女川原子力発電所第2号機 工事計画審査資料	
資料番号	02-補-E-01-0100-6-4 改 6
提出年月日	2023年7月13日
【凡例】 [] : 前回ヒアリング資料からの変更箇所

補足-100-6-4 原子炉格納容器調気系主配管の

要目表記載変更について

東北電力株式会社

添付資料 2: 原子炉格納容器調気系の系統図 (今回変更認可申請資料)

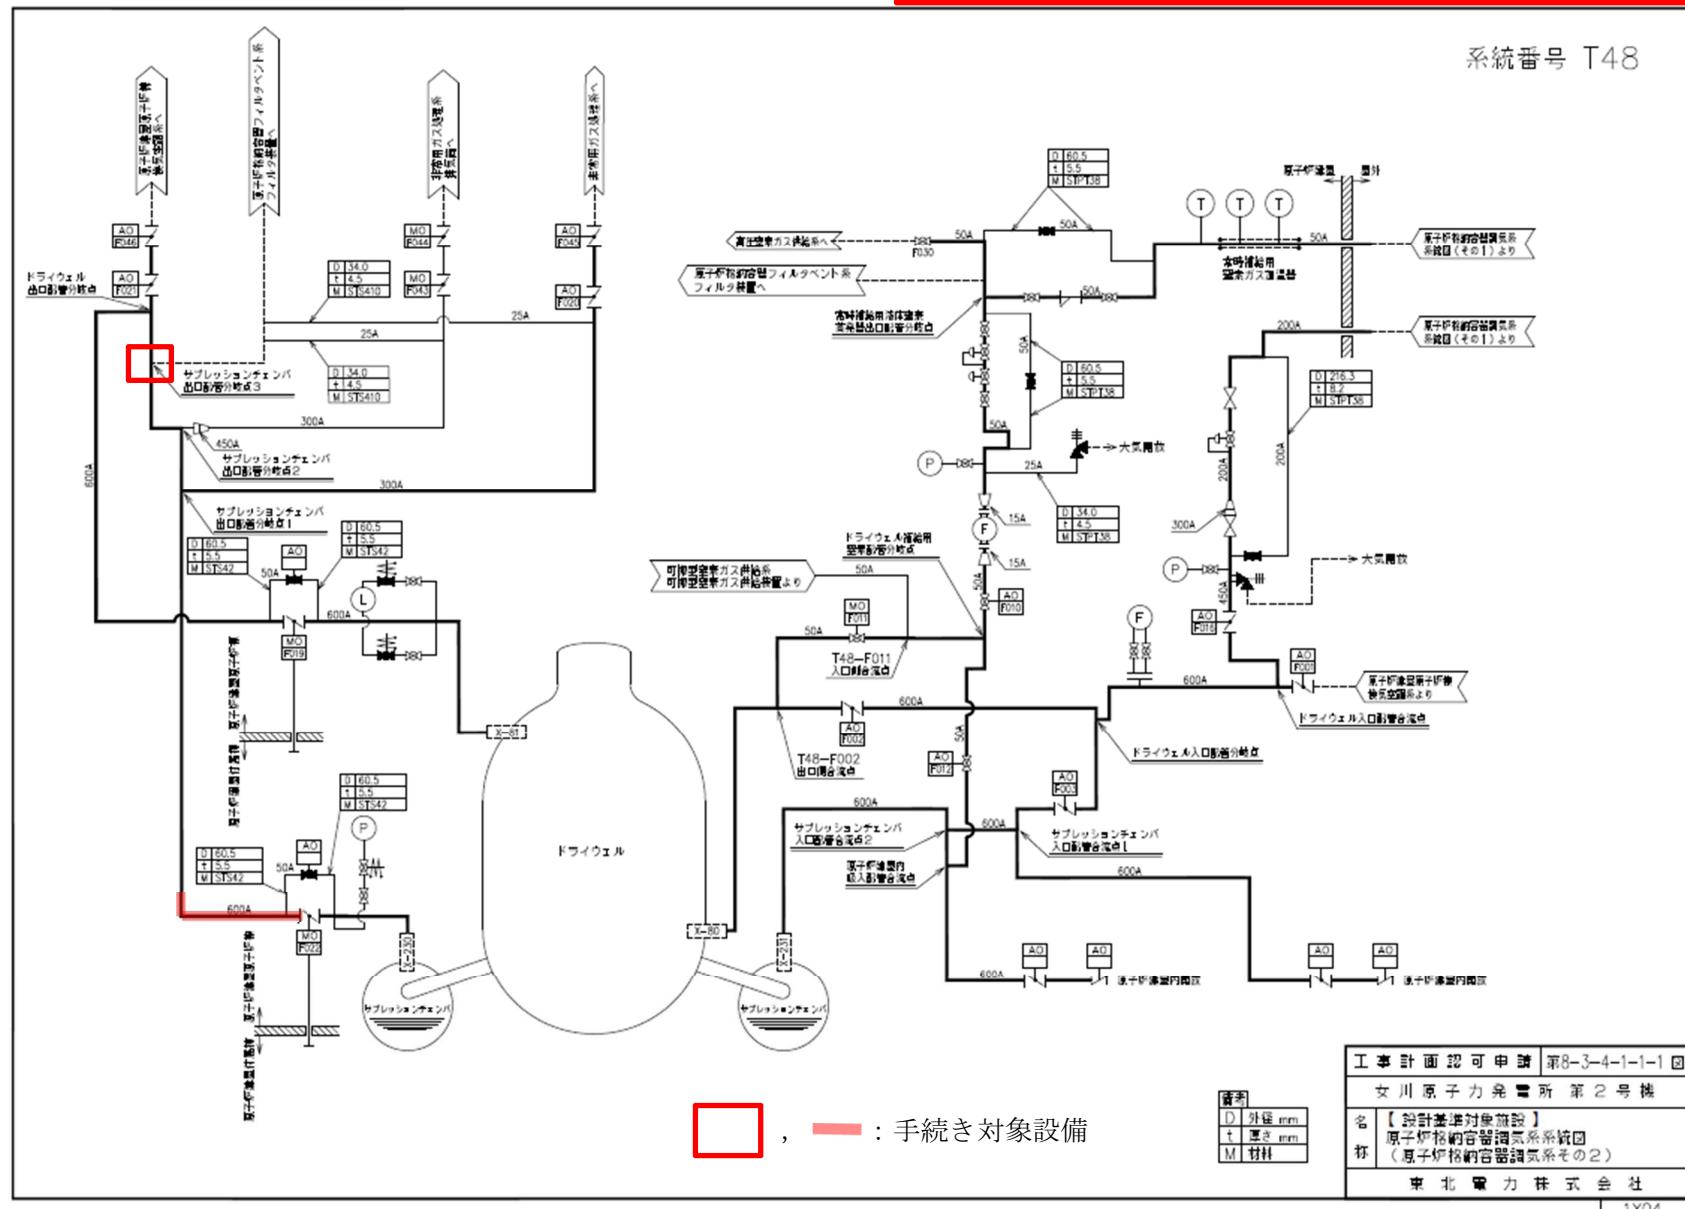
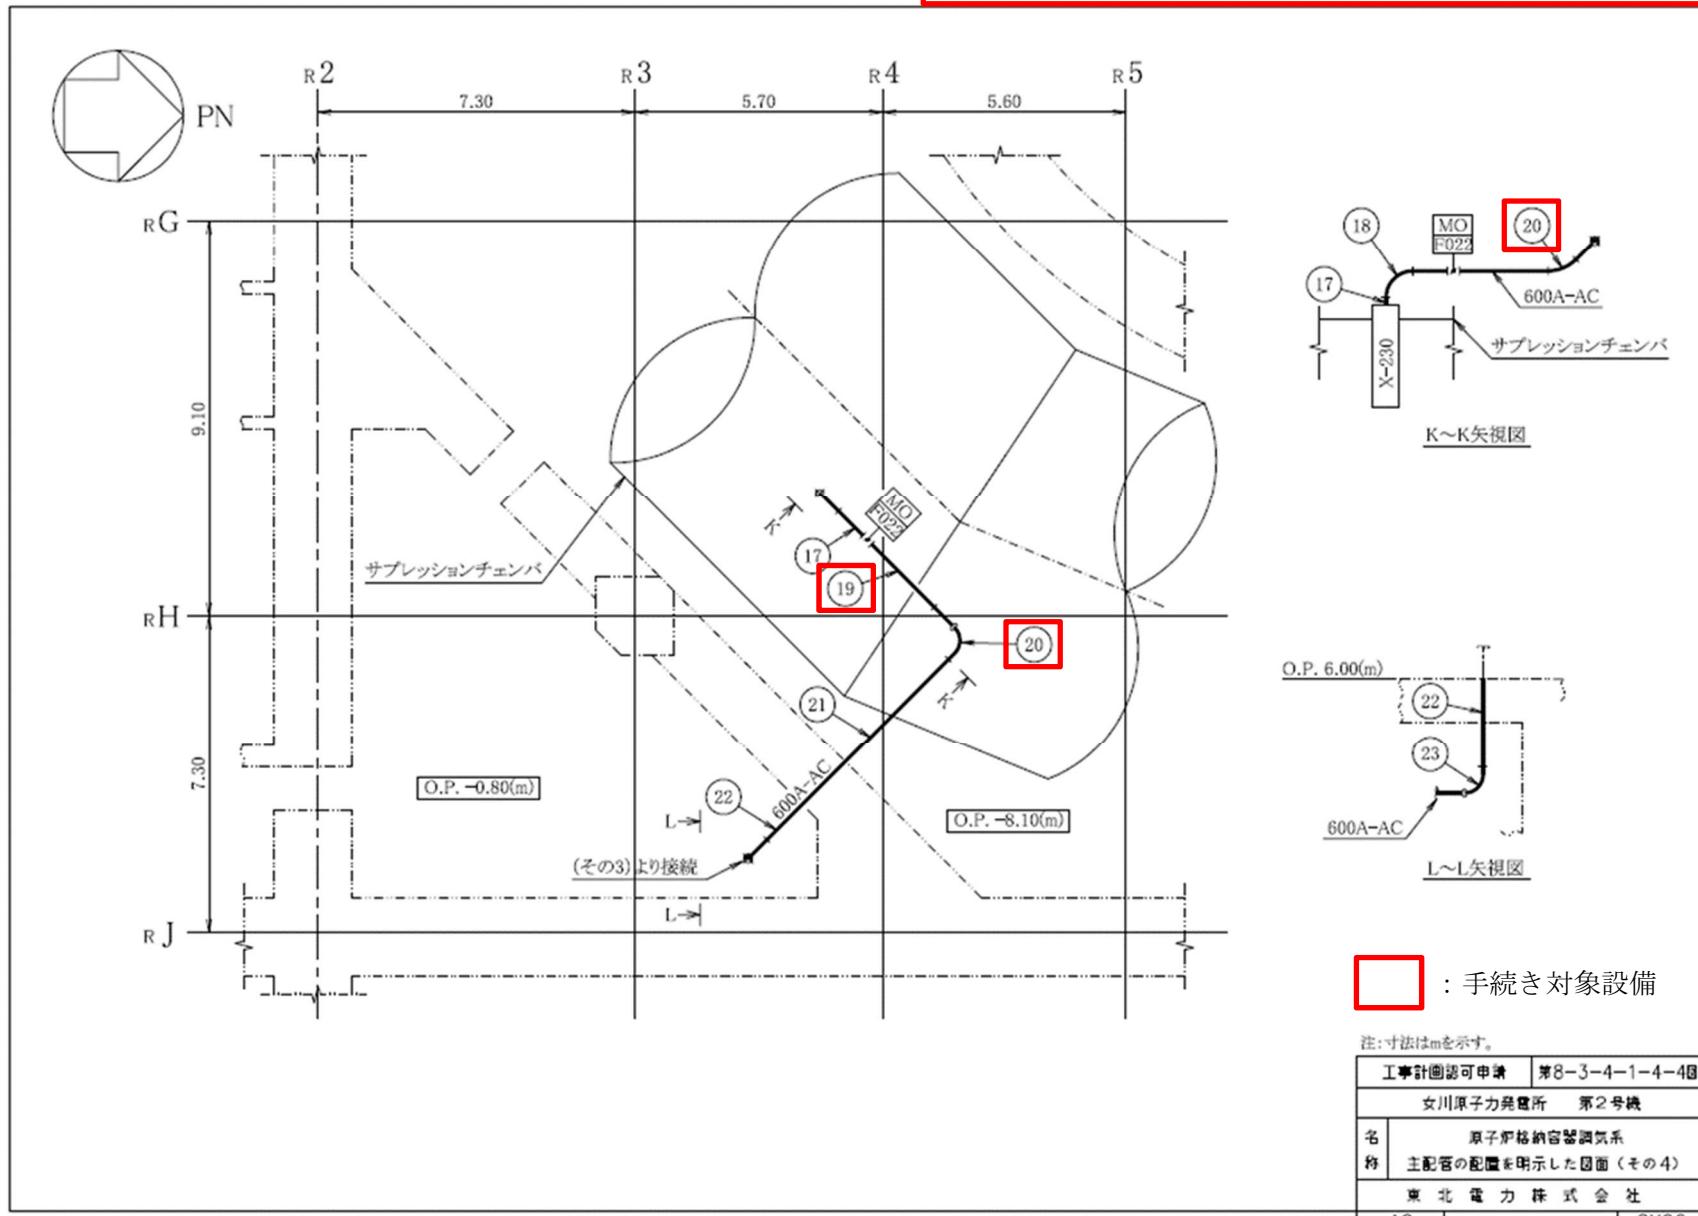
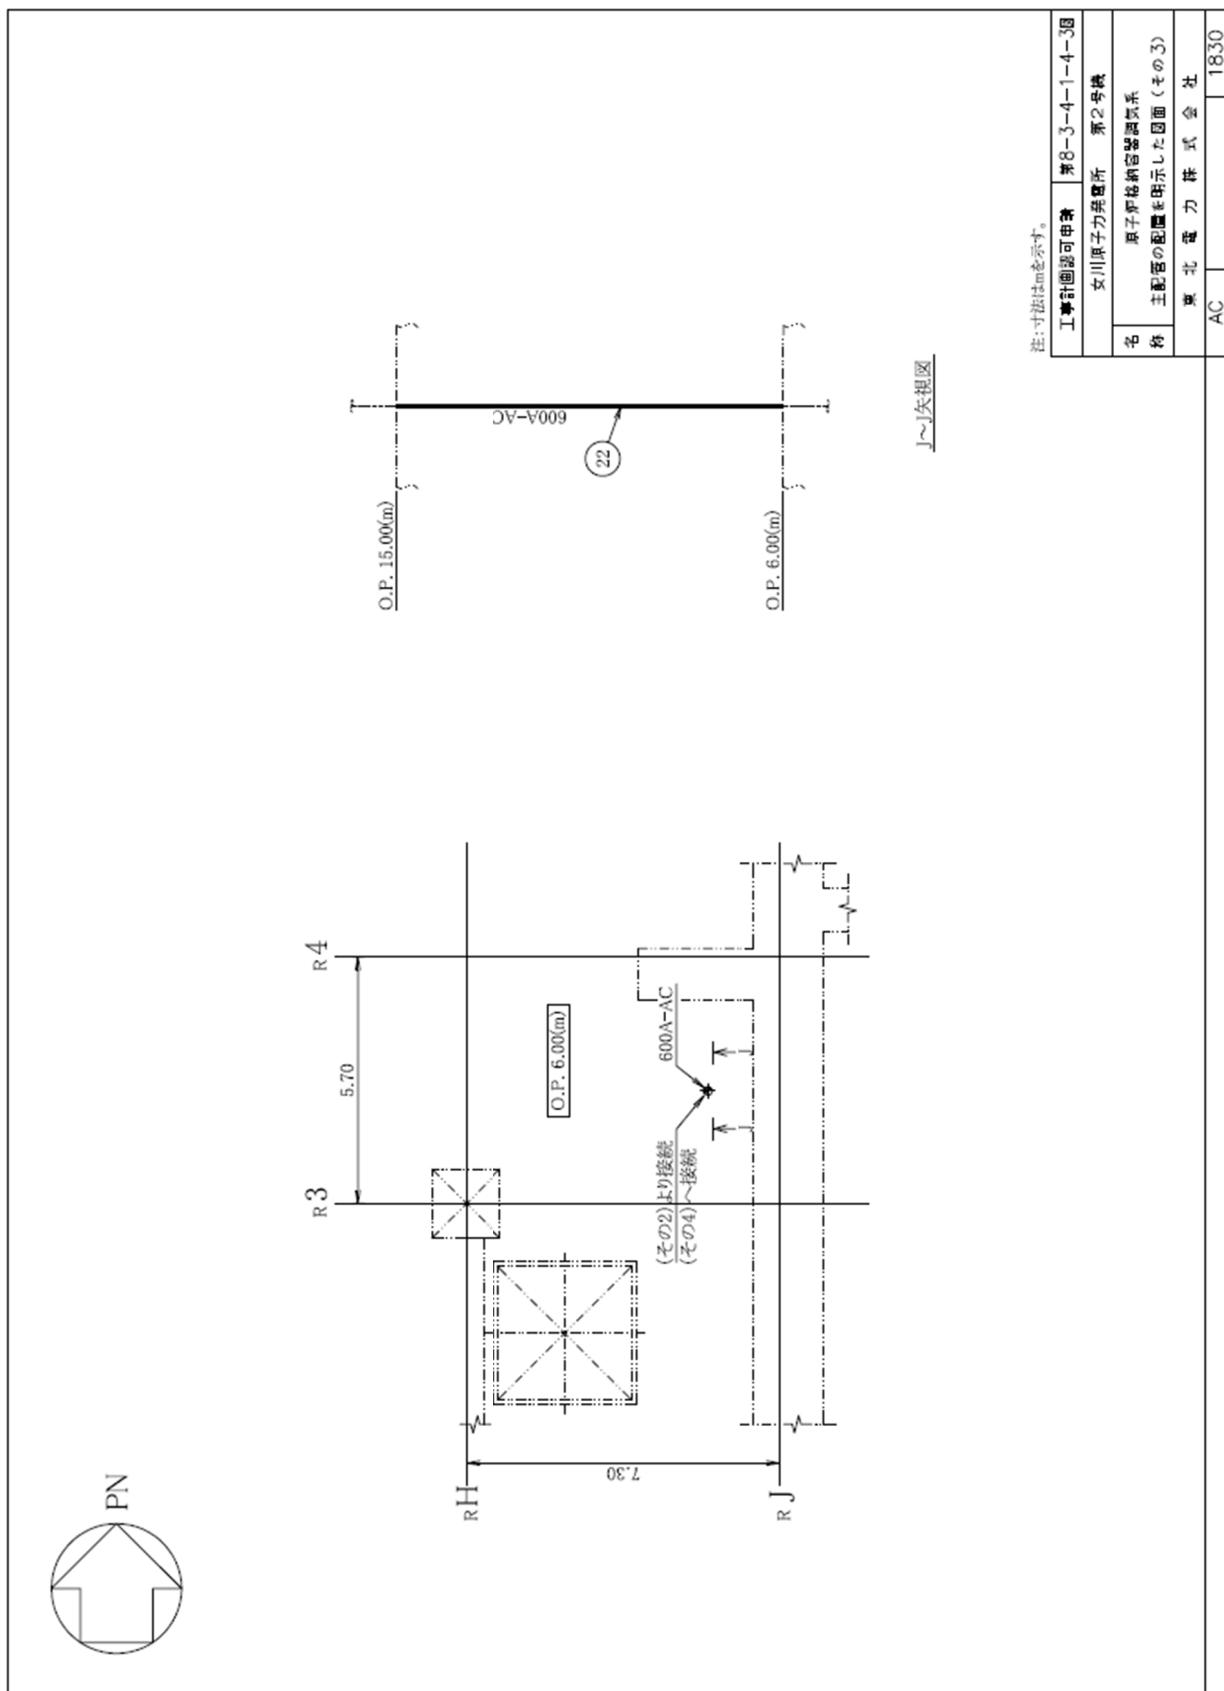
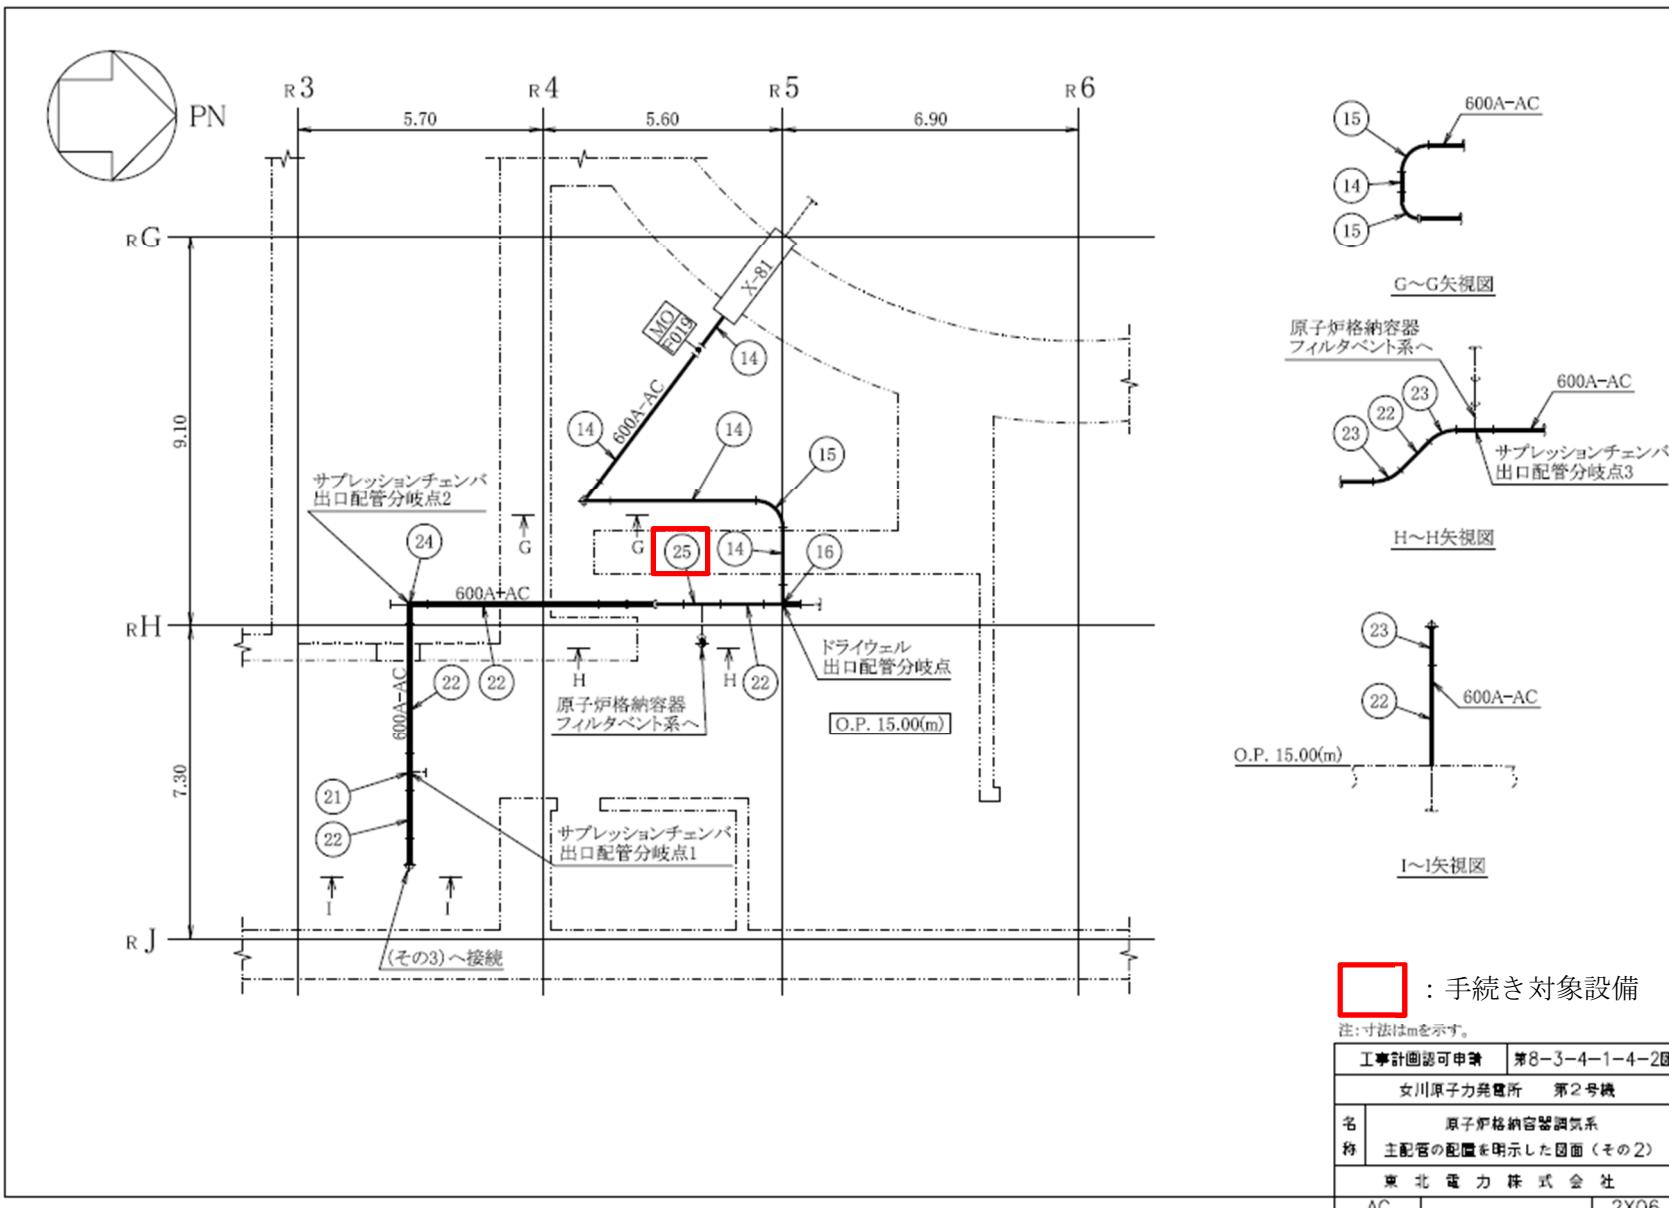
「原子炉格納容器配管貫通部(X-230)～ドライウェル出口配管分岐点」の配管のうち、既設配管の一部を耐震性強化のため厚肉化することが、要目表に適切に記載されていなかったことから要目表の記載の変更を行う。既工事計画において要目表の変更前欄に「-」、変更後欄に厚肉化した配管仕様のみ記載していたことから、当該記載を削除し改めて既設配管の一部厚肉化について記載する。また、厚肉化に伴い SM41C 材を使用していたエルボがなくなり SM400C 材のエルボのみとなることを反映する。

「原子炉格納容器配管貫通部(X-230)～ドライウェル出口配管分岐点」の原子炉格納容器調気系配管から原子炉格納容器フィルタベント系への分岐点において 600A から 400A への分岐が必要であるが、JIS 規格には当該の径違い管継手がないことから JIS 規格外管継手を採用する。

要目表変更前欄：(外径) 609.6/609.6/406.4 (mm), (厚さ) (17.5)/(17.5)/(12.7) (mm), (材料) STS410
要目表変更後欄：(外径) 609.6 (mm), (厚さ) [] (17.5) (mm), (材料) STS410

図1 原子炉格納容器調気系 要目表

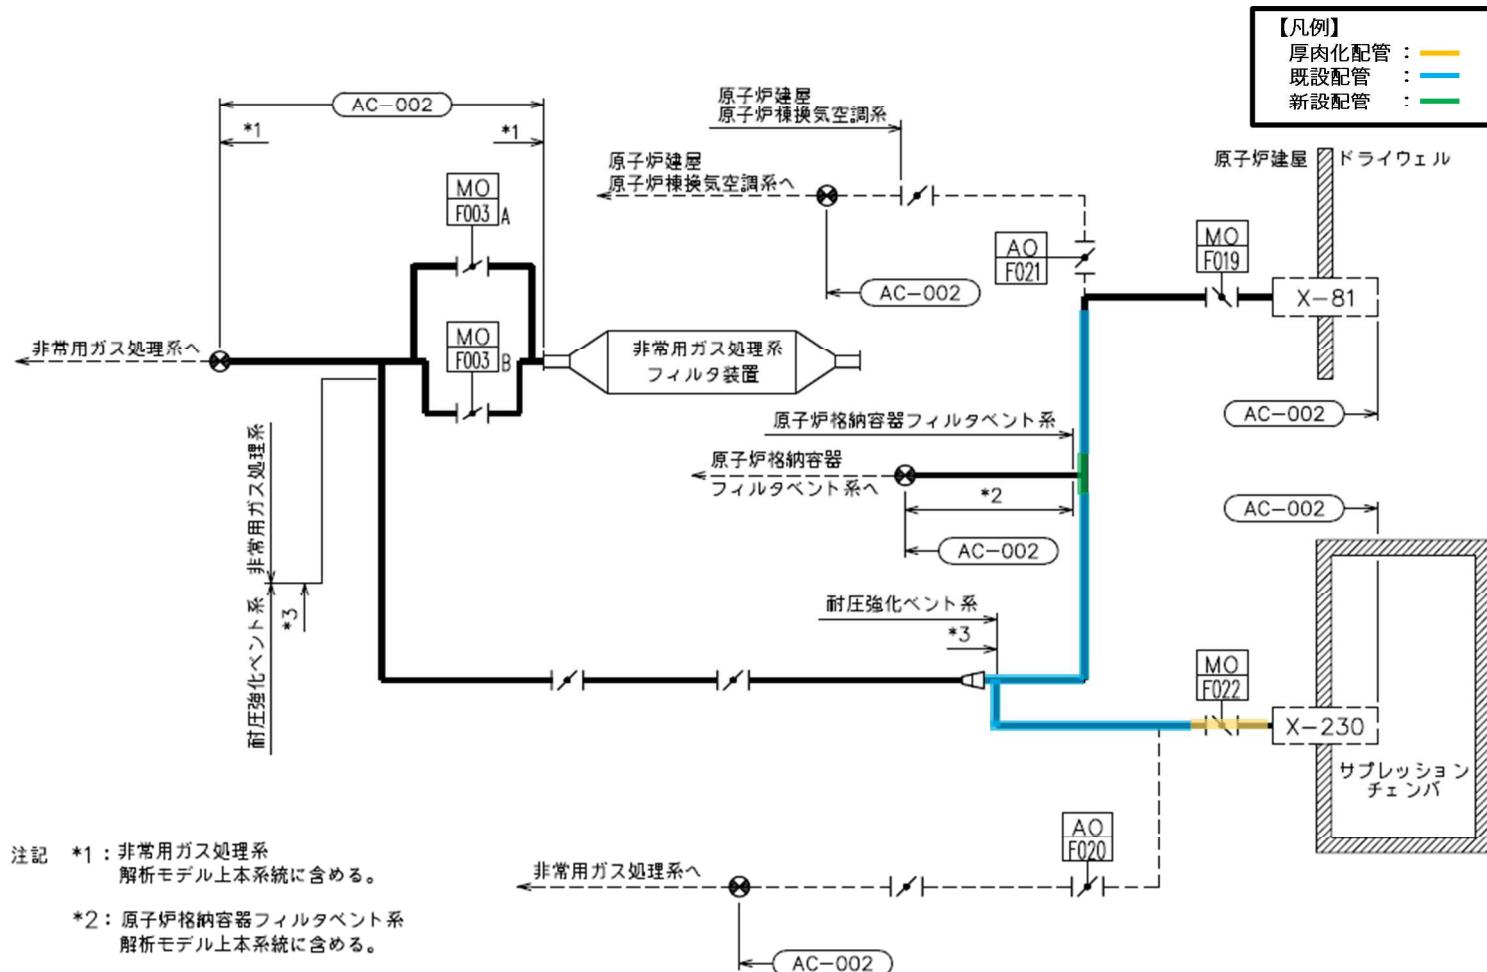
図1の要目表において厚肉化配管を記載しているのは管名称3及び4である。図3の解析モデルにおいて厚肉化配管は、X-230の解析点813から解析点27までである。この範囲の設計条件は、図6の管名称3及び4により確認できこれが図1の要目表に記載の配管仕様と一致している。

また、図1の要目表において既設配管仕様を記載しているのは管名称4及び5である。図3及び図4の解析モデルにおいて既設配管は、図3の解析点27から図4の解析点320までの範囲である。この範囲の設計条件は、図6の管名称4及び5により確認できこれが図1の要目表に記載の配管仕様と一致している。

上記について解析モデルで確認する。図 1 の要目表において JIS 規格外管継手を記載しているのは管名称 11 である。図 4 の解析モデルにおいて当該継手の母管側（外径 609.6 mm）は、解析点 48, 438, 439 の範囲である。この範囲の設計条件は、図 7 の管名称 11 より確認できこれが図 1 の要目表に記載の配管仕様と一致している。

以上のことから、既設配管の一部厚肉化に係る要目表の記載変更は、当初より解析モデルにインプットされていることから当該計算書への影響はない。

以上のことから、JIS 規格外管継手の採用に係る要目表の記載変更は、要目表の記載ルールに係る変更であり、当該管継手形状は、当初より解析モデルにインプットされていることから当該計算書への影響はない。
